Onderwerp: RE: concept verslag en aangepaste maatregelenkaarten Oud Kolland
_Maatregelenkaart_OudKollandOost.pdf; verslag overleg Oud Kolland 20210111 def.pdf

Project Oud Kolland

Maatregelenkaart

Overleg maatregelenkaarten en toelichting Oud Kolland Oost en West, d.d 11 januari 2021

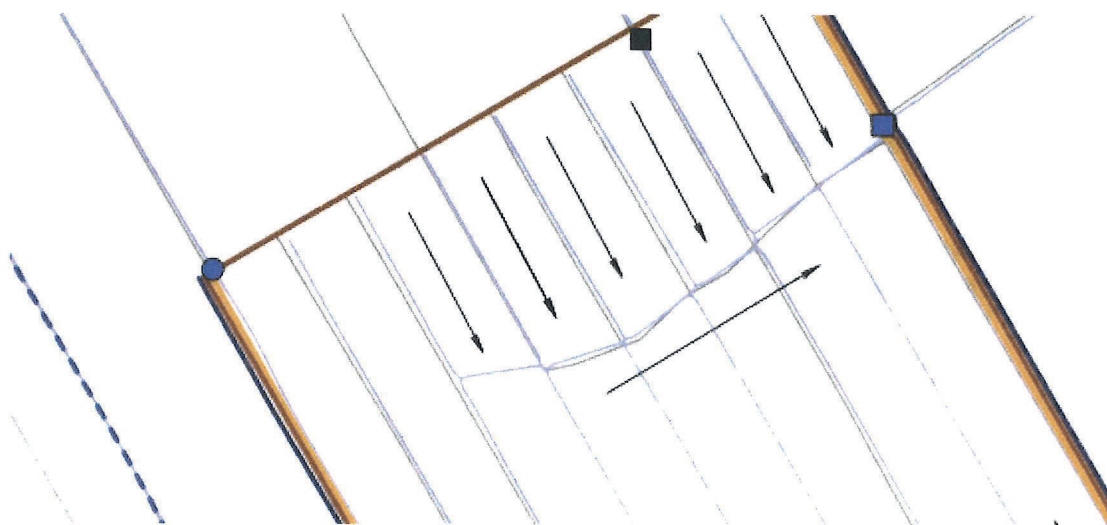
Dan nog een inhoudelijke wijziging: met [] hebben we op basis van de AHN geconstateerd dat de sloot in Oud Kolland Oost (zie kaartje hieronder) van nature doorloopt door naar het westen, de stromingsrichting zullen we daar nu naar het westen aangeven, de stuw aan de oostkant wordt daarmee vervangen door een dam en aan de westkant komt de duiker.

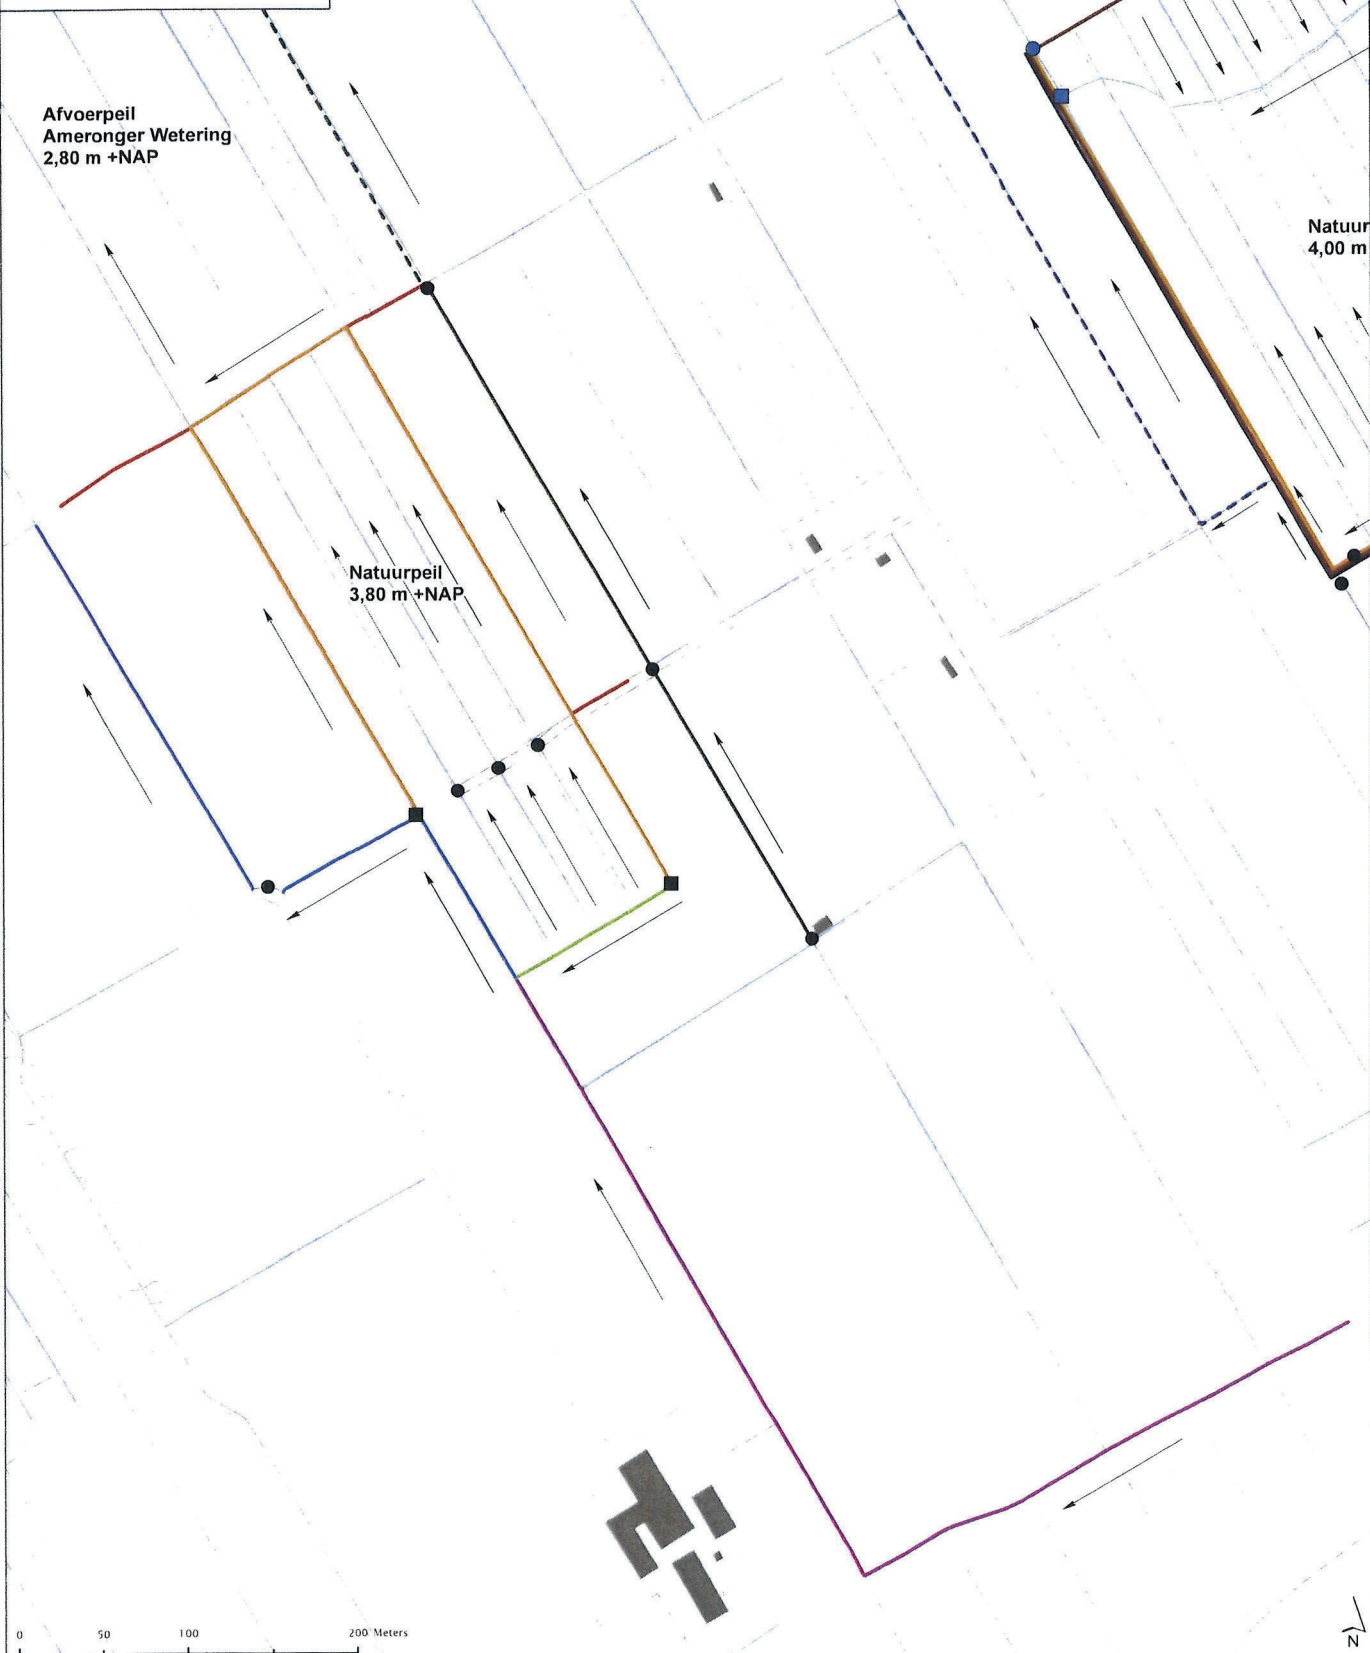
1. Term Polderpeil op de kaarten geeft verwarring, die zouden we willen vervangen door term Afvoerpeil Amerongse wetering en de aanduiding willen we dan naar bovenin de kaarten (het dichtst bij de Ameronger wetering) verplaatsen.

2. Bij Oud Kolland Oost worden alle dammen en duikers aan de zuidkant vervangen door dammen mét duikers.

- de regelbare stuw in plaats van een duiker aan de oostzijde bij Oud Kolland Oost
- stromingsrichtingen van alle watergangen opgenomen

- bij Oud Kolland Oost regelbare stuw opnemen aan de oostzijde waar nu een duiker is aangegeven.
- Stromingsrichtingen in alle sloten en greppels aangeven.

Afvoerpeil Ameronger Wetering
3,30 m +NAP
